NDF AZTECA MILLING EUROPE S.r.l.

DOMANDA DI ASSOGGETTAMENTO A V.I.A.
(L.R. n. 4 del 18/02/2016 - Art.19, D.Lgs. 152/06 e s.m.i.)

STUDIO PRELIMINARE AMBIENTALE

INTEGRAZIONI

STATO DI FATTO

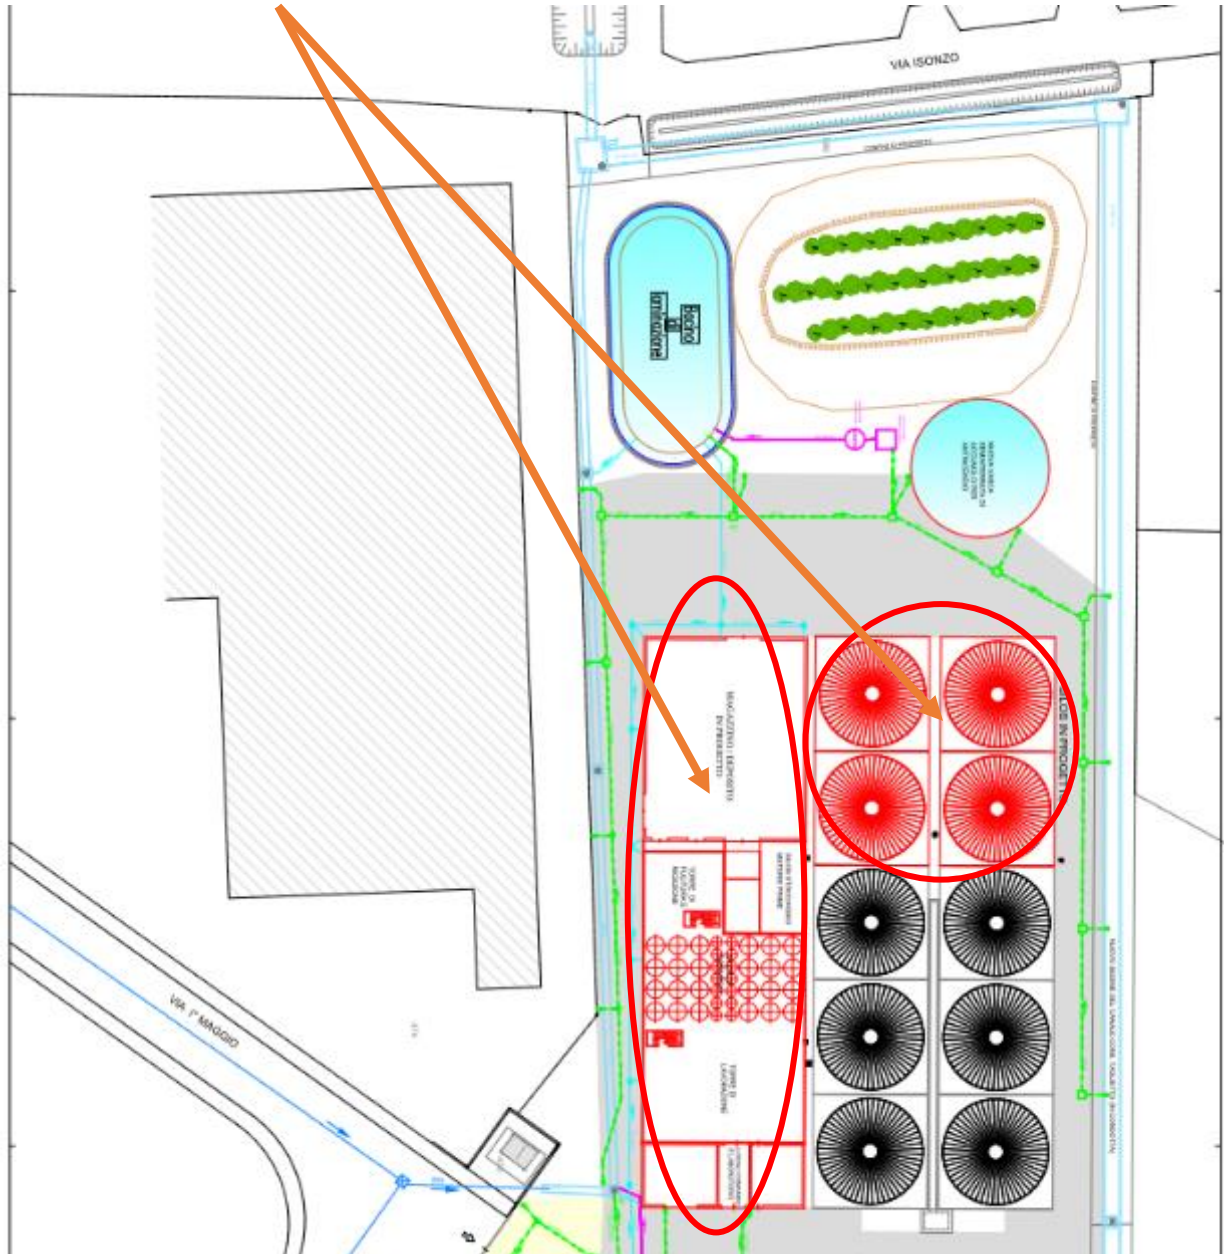
3. Presentare le tavole sia dello stato di fatto che dello stato di progetto con la identificazione: dei silos di deposito, delle singole aree di lavoro, delle aree di deposito temporaneo dei rifiuti prodotti, delle aree di stoccaggio di materie prime e ausiliarie, dei punti di emissione in atmosfera.

Vedi planimetria allegata "Planimetria generale stabilimento - Stato di fatto 070322"

DETTAGLIO STATO DI FATTO

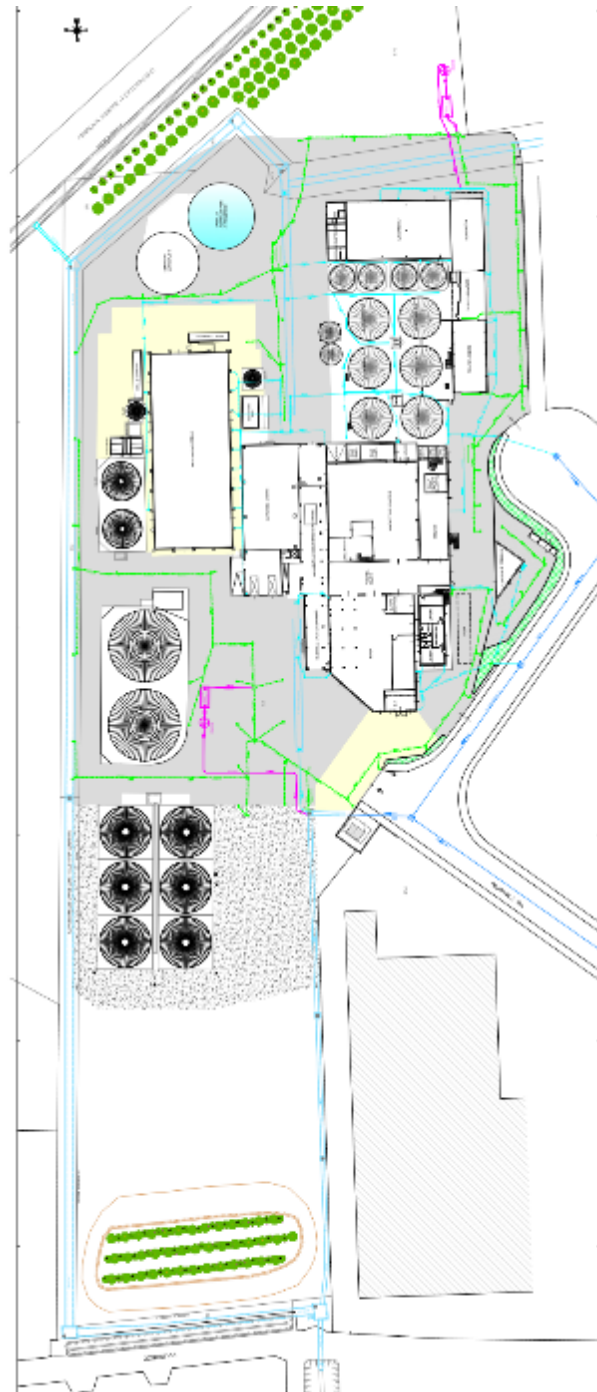
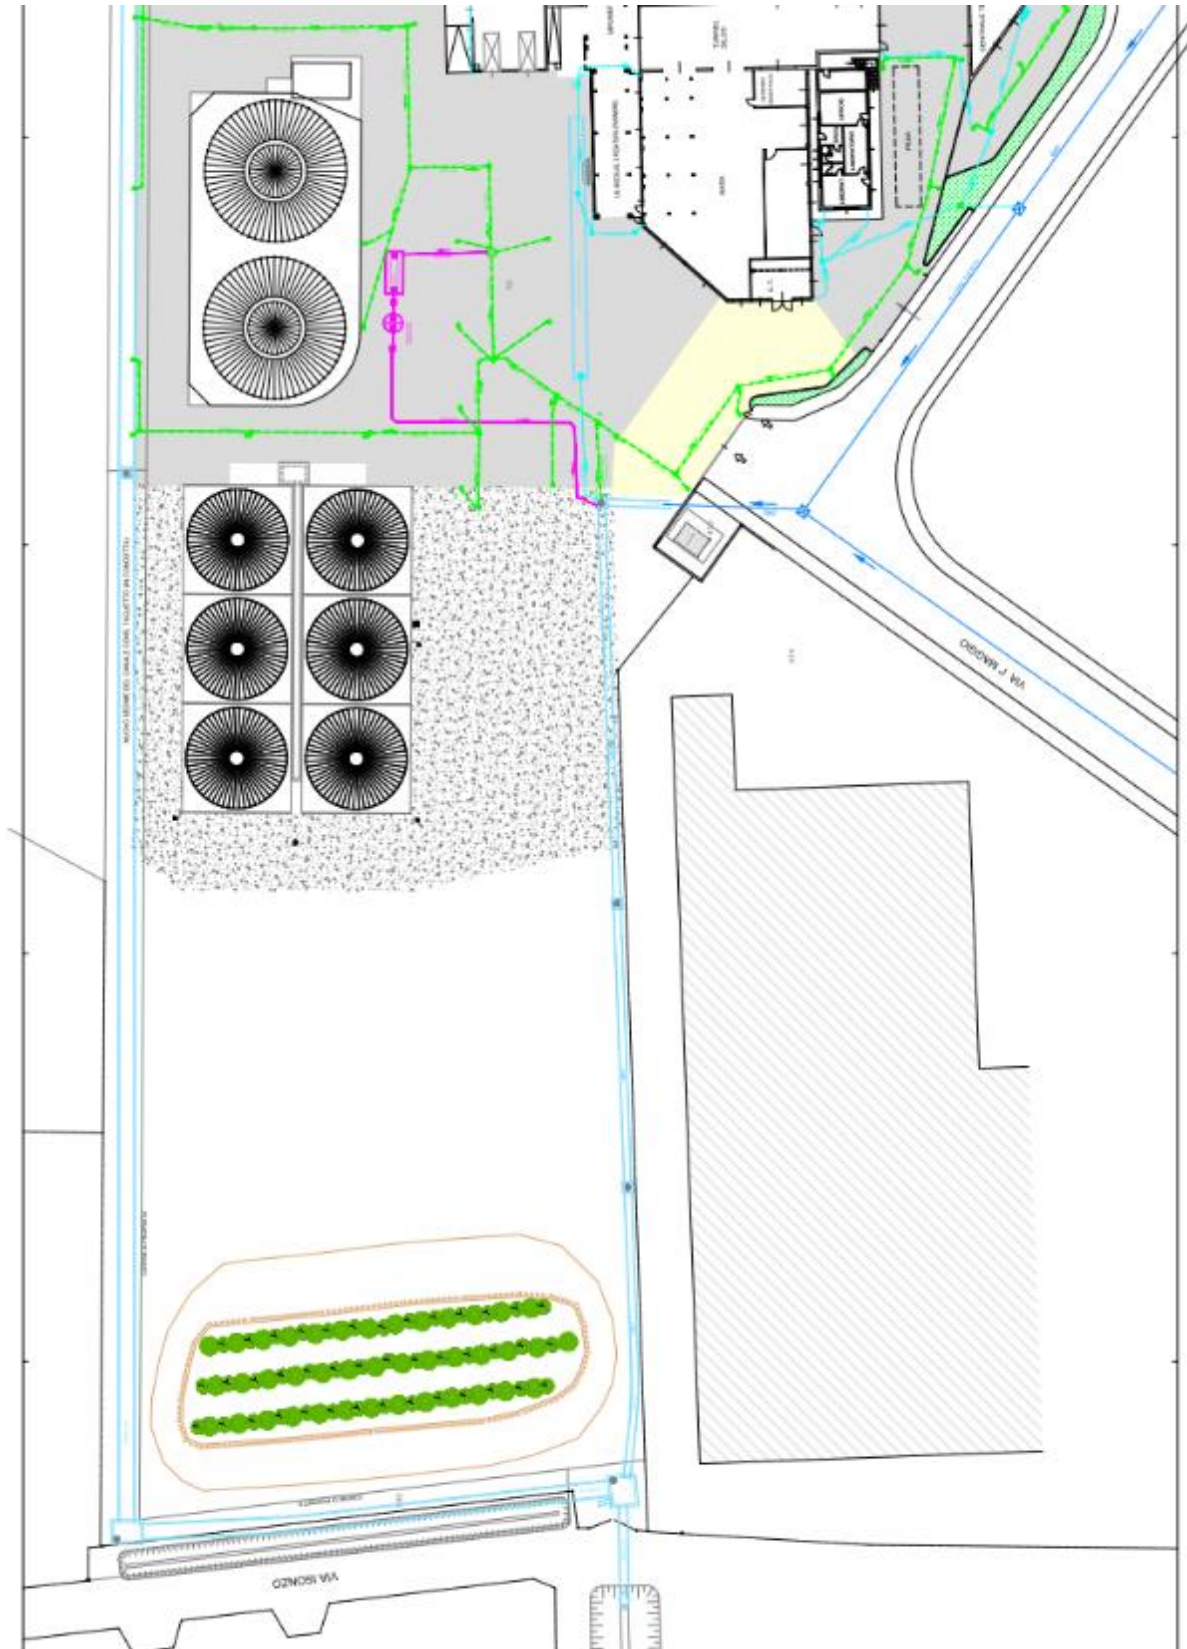
4. Presentare la tavola sia dello stato di fatto che dello stato di progetto con indicazioni delle reti di raccolta delle acque meteoriche e reflui di processo

La superficie del sito produttivo, in relazione alla gestione delle acque meteoriche, è suddivisa in due distinti bacini scolanti denominati bacino Sud e bacino Nord con recapito alla rete pubblica comunale per acque meteoriche costituita, come rappresentato vedi “STATO DI PROGETTO”, per il bacino Sud da collettore Ø80 cm presente nel sedime del tratto dismesso del canale consorziale Taglietto e per il bacino Nord da collettore Ø40 cm di via I° Maggio.

Ciascuno dei bacini è dotato di rete fognaria per la raccolta delle acque provenienti dalle coperture (acque non contaminate) separata da quella destinata alla raccolta delle acque provenienti dai piazzali e dalla viabilità di servizio (acque di dilavamento).

Le reti fognarie destinate alla raccolta delle acque provenienti dai piazzali e dalla viabilità di servizio sono dotate di vasca prefabbricata in c.a. per lo stoccaggio delle acque di prima pioggia ex art. 39 P.T.A. Regione Veneto (primi 5 mm di precipitazione) e di impianto di svuotamento con recapito al disabbiatore/disoleatore prima di confluire nella rete fognaria pubblica.

Lo schema di funzionamento degli impianti di trattamento delle acque di dilavamento prevede che, al riempimento della vasca di prima pioggia, delle tubazioni di sfioro, posizionate a quota opportuna, consentano lo scarico delle successive acque meteoriche classificabili come acque di seconda pioggia direttamente verso la rete fognaria pubblica.

Il ricettore RIC3 è sul versante sud verso via Isonzo, più interno e vicino all'azienda.

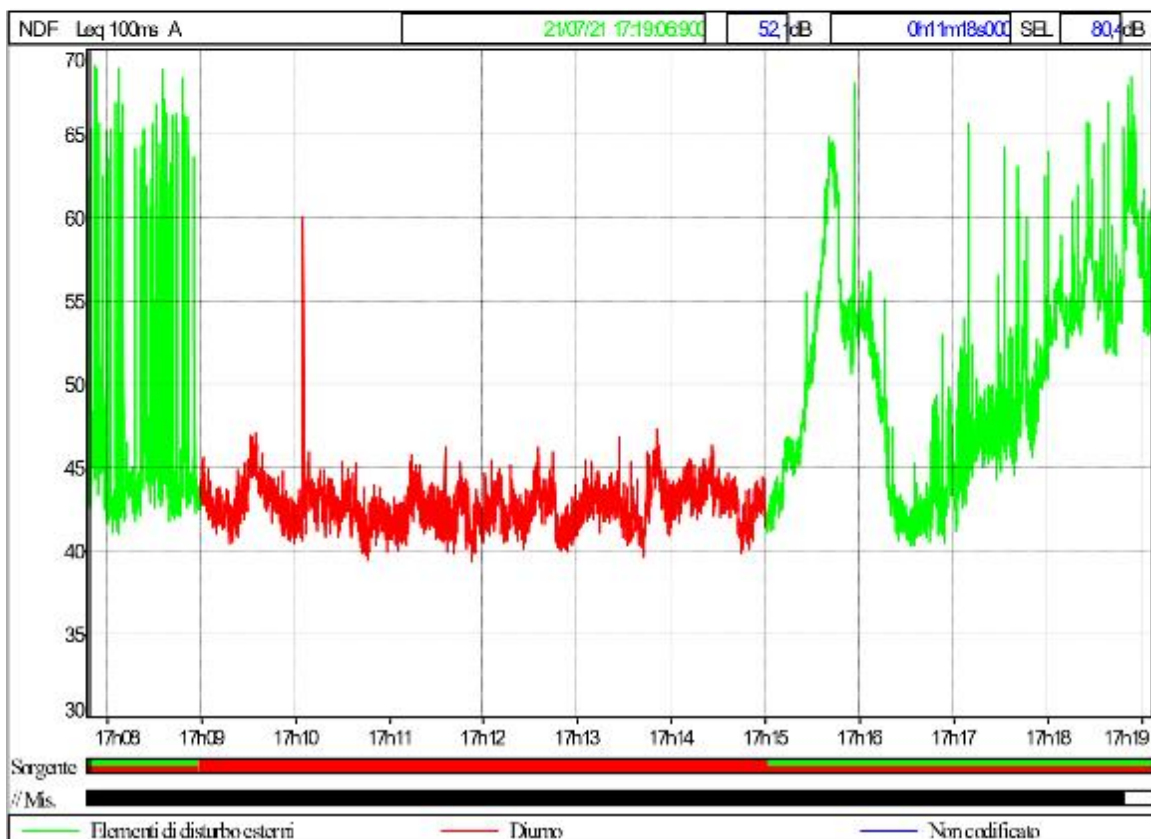
integrare la documentazione estendendo la valutazione previsionale dei livelli differenziali nel periodo notturno ai ricettori lungo via isonzo ad ovest ed a sud dell'impianto.

Il RIC.3 è un edificio adiacente NON abitativo, adibito a ricovero mezzi agricoli.

È stata eseguita in tale indagine la misura al **punto denominato M5** (vedi immagine seguente) più **verso via Isonzo, interno alla proprietà**, posizionato in linea con i serbatoi e le linee di trasporto. In tale area è realizzato un terrapieno di contenimento del rumore.

La misurazione ha permesso di valutare un livello di immissione verso l'abitazione più prossima in via Isonzo **pari a 43 dB** nel periodo di riferimento diurno.
